Quote senza indicazioni di tolleranza tenere ±0.1mm - Per smussi non quotati rompere gli spigoli			
Materiale	Data	Trattamento	Scala
	18/05/15		1:1
Dis. numero		Descrizione	
		7535 con valvola di blocco

Baudano

Vista da "A"

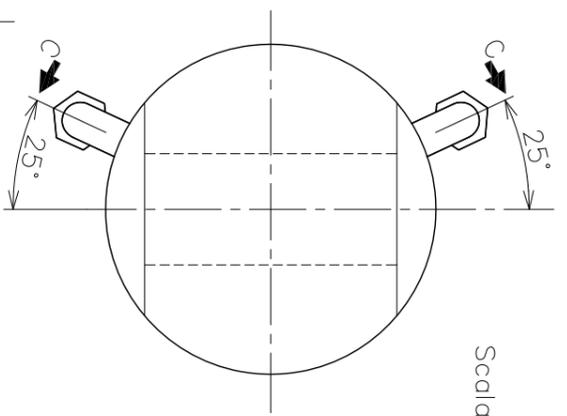
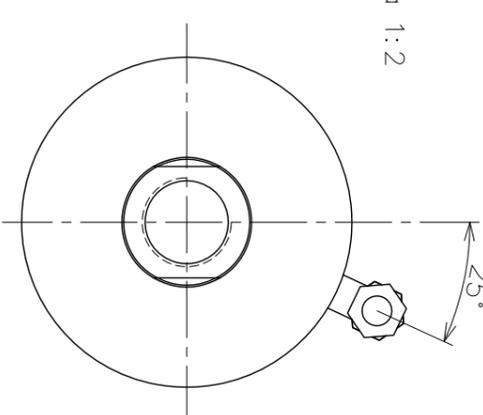
1	Eliminato scasso 70mm e spostato racc di 2mm per besenzoni 11/01/16
2	
3

Attenzione: raccordi
fondello
inclinati a 130° tra di loro
e di 25° rispetto asse foro
Ø30,
